Mission régionale d'autorité environnementale

**Avis délibéré de la mission régionale
d'autorité environnementale
Hauts-de-France
sur le projet de parc éolien de Vallaquins
à La Neuville-Sire-Bernard (80)**

n°MRAe 2018-2504

Figure 2 : Carte du contexte éolien autour du projet

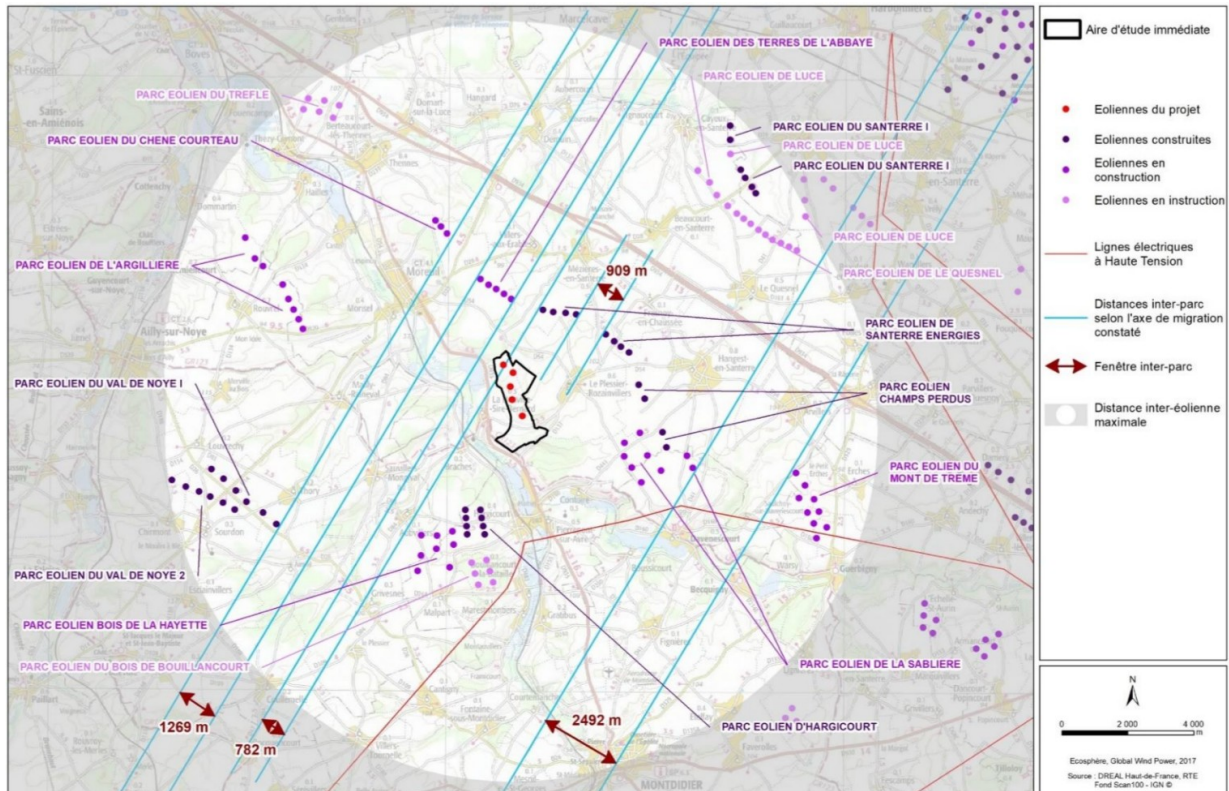
L'autorité environnementale relève que, dans un contexte où l'implantation des éoliennes a conduit à réduire de manière importante les possibilités de passages des vols migratoires, l'implantation du parc de Vallaquins viendrait obstruer (cf. figure 2), en totalité ou en partie deux passages possibles, entre le parc éolien des Terres de l'Abbaye et la partie nord du parc éolien de Santerre Energies (800 m) et entre les deux parties du parc éolien de Santerre Energie (900 m). Une barrière de 8 km

perpendiculaire à l'axe de migration inventorié serait alors créée.

L'autorité environnementale recommande d'étudier les adaptations du projet pour limiter les impacts potentiels sur les vols d'oiseaux en migration.
